Krycí list ZBV

| Název a evidenční číslo Stavby: II/335 Stříbrná Skalice, průtah - stavební práce Název stavebního objektu/provozního souboru (SO/PS): Chodníky | Číslo SO/PS / / číslo Změny SO/PS: 102/2 | Číslo ZBV: 11 |

Změnový list

Změna konstrukce lávky

| ST. OBJEKT PŘÍLOHA: | SO 102 CHODNÍKY VÝKRES TRVALÉ LÁVKY PRO PĚŠÍ V KM 8,984 | | | STUP.PROJ. PDPS | MĚŘITKO: 1:50/1:20 |

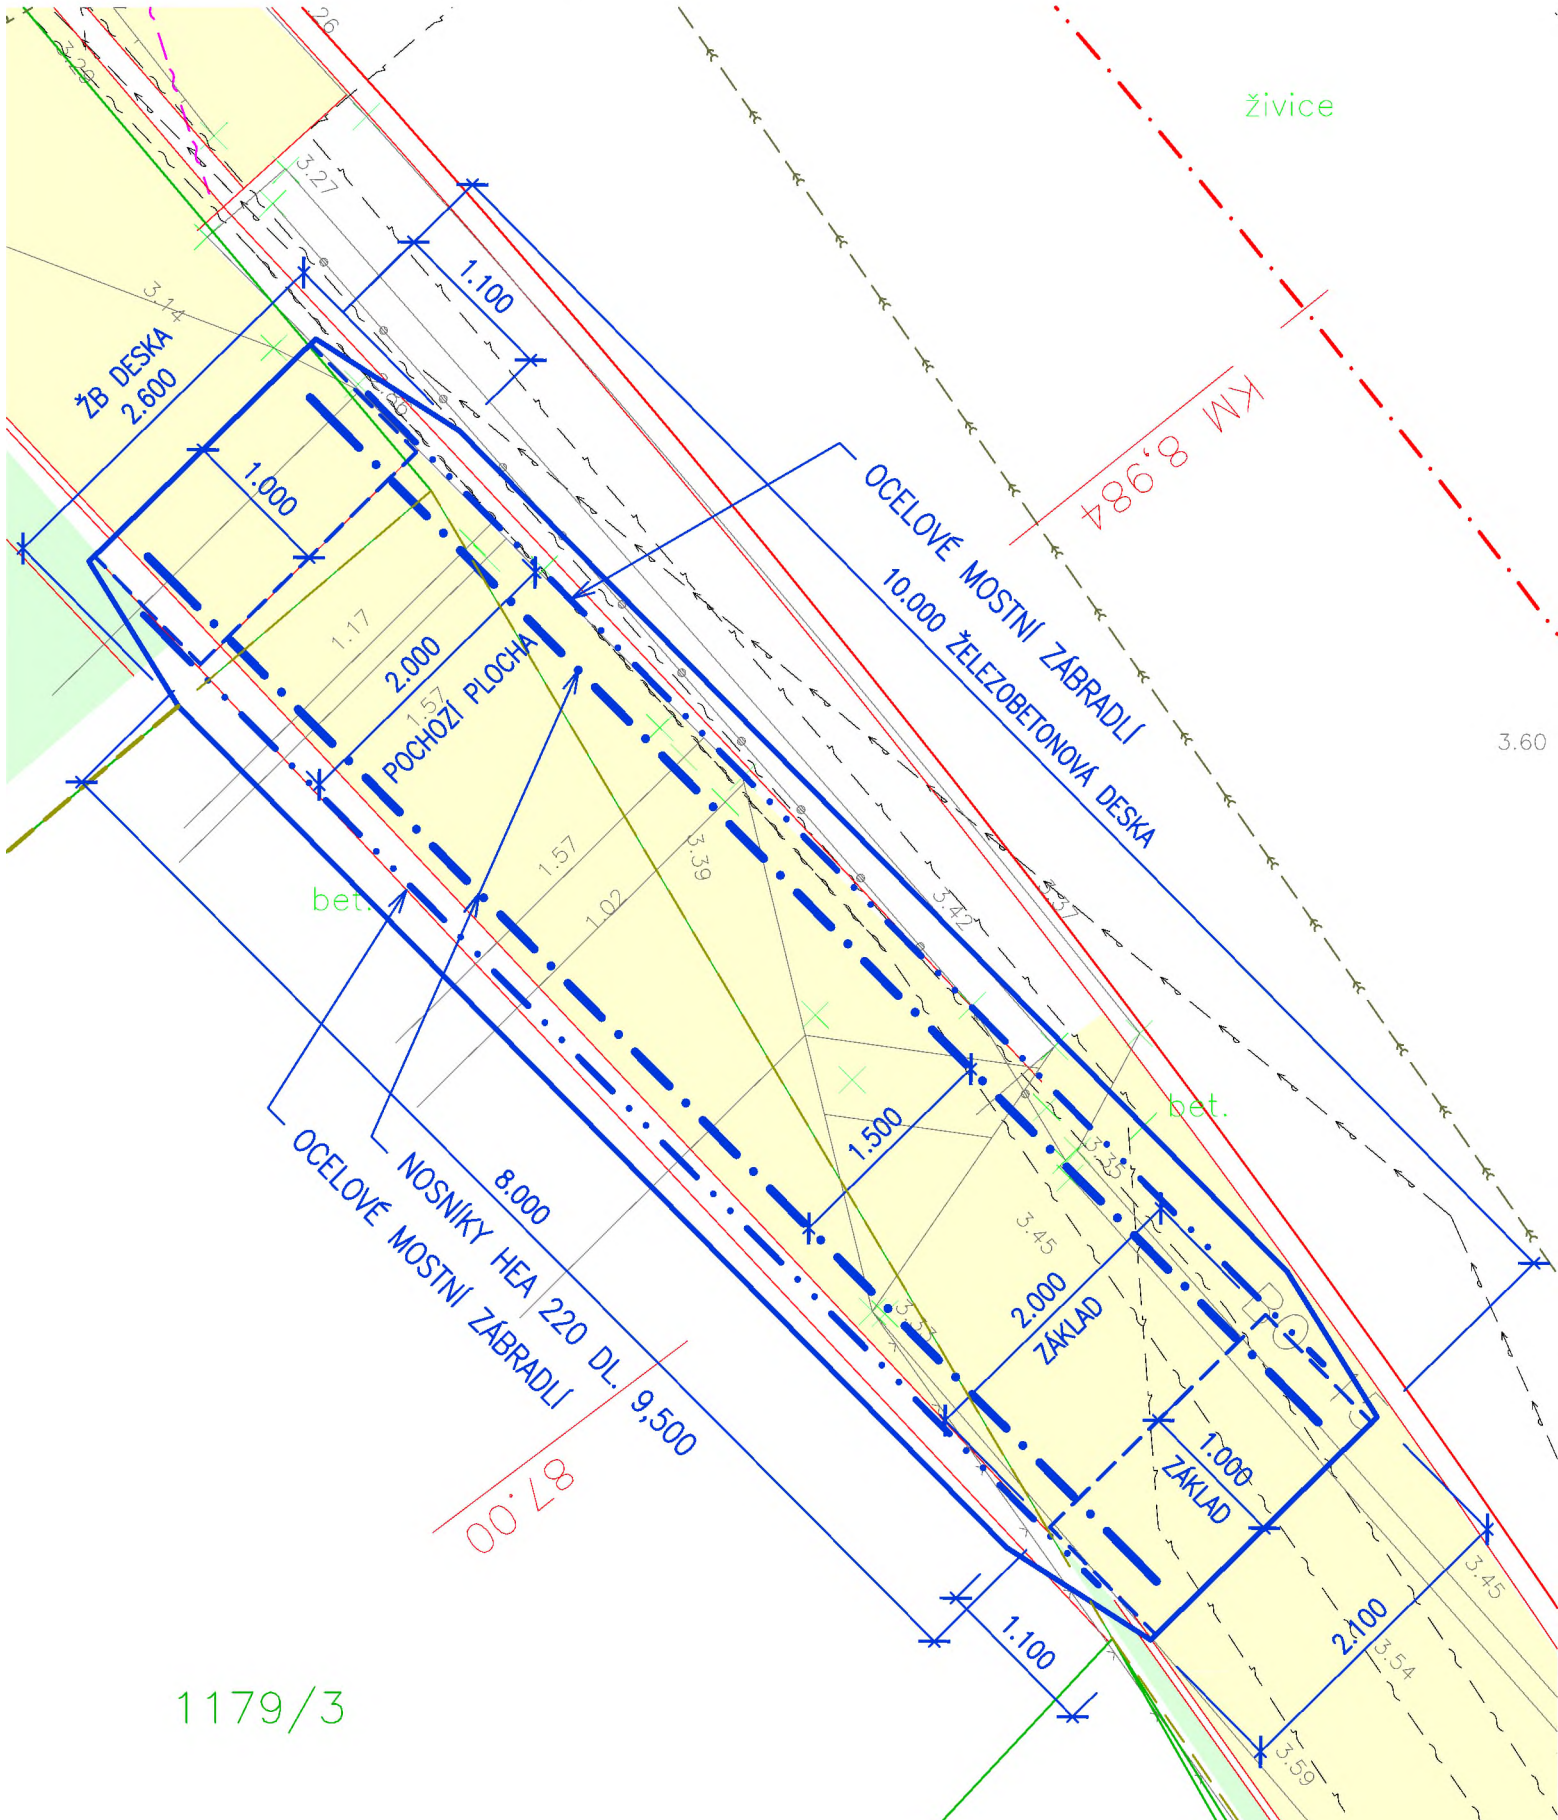
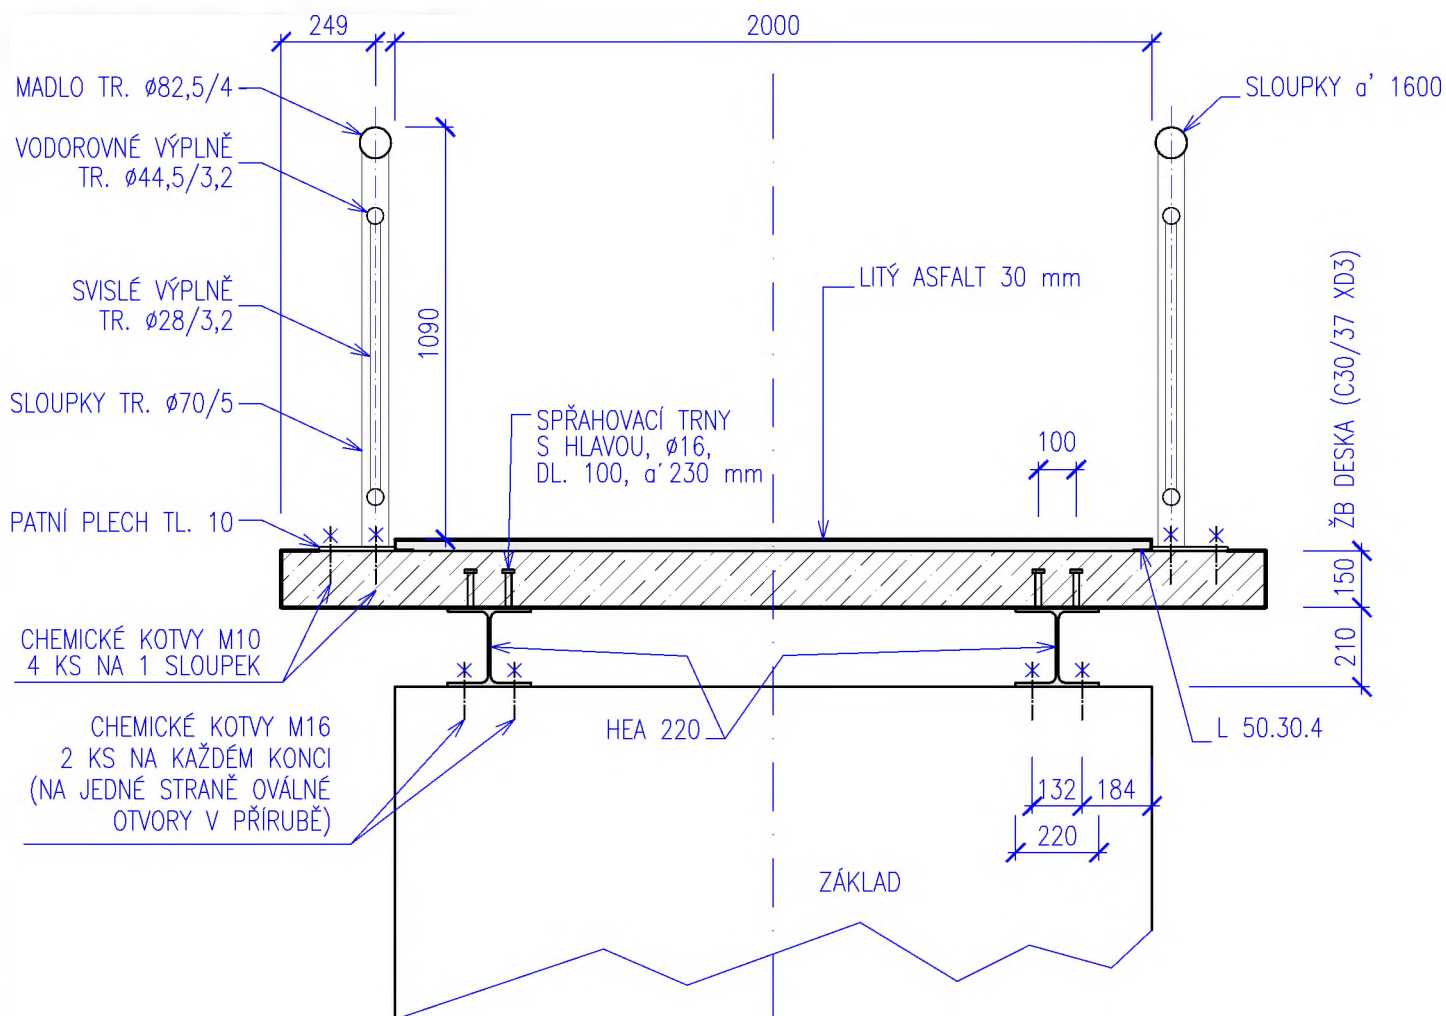
V rámci DSP/PDPS byla navržena ocelová lávka s betonovou deskou umístěná na základech. Řešení vycházelo z požadavku obce v době zpracování DSP/PDPS. Lávka překonávala objekt výústě dešťové kanalizace z horní zástavby obce Stříbrné Skalice. Dle Projektové dokumentace pro provádění stavby (dále jen „PDPS“) měla být lávka založena na železobetonových blocích o rozměrech 1,0 x 1,0 m a délky 2,0 m. Nosná konstrukce mostovky byla navržena z ocelobetonu a měla být složena ze dvou hlavních nosníků HEA 220 spřažených pomocí tmů s železobetonovou deskou tloušťky 150 mm. Technická zpráva SO 102 (PDPS) – odst. 2.12. Lávka pro chodce a Výkres trvalé lávky pro pěší v km 8,984 jsou součástí příloh (doklad 08, 09) této změny během výstavby (dále jen „ZBV“).

| Důvody potřeby změny, popis problému | -Změna konstrukce lávky z ocelové na dřevěnou z důvodu špatně navržené PDPS (neúnosné podloží) - Podezdění objektu „Kovárna“ č.p. 94 z důvodu snížení nivelety a obnažení základů objektu |

Na základě požadavku investora (Obec Stříbrná Skalice) byla konstrukce lávky a materiálové provedení upraveno. Zadavatel může využít institut ZBV k jakýmkoli změnám, které jsou třeba k racionálnímu dokončení díla, ať už se bude jednat o jeho změnu, anebo rozšíření, případně i redukci.
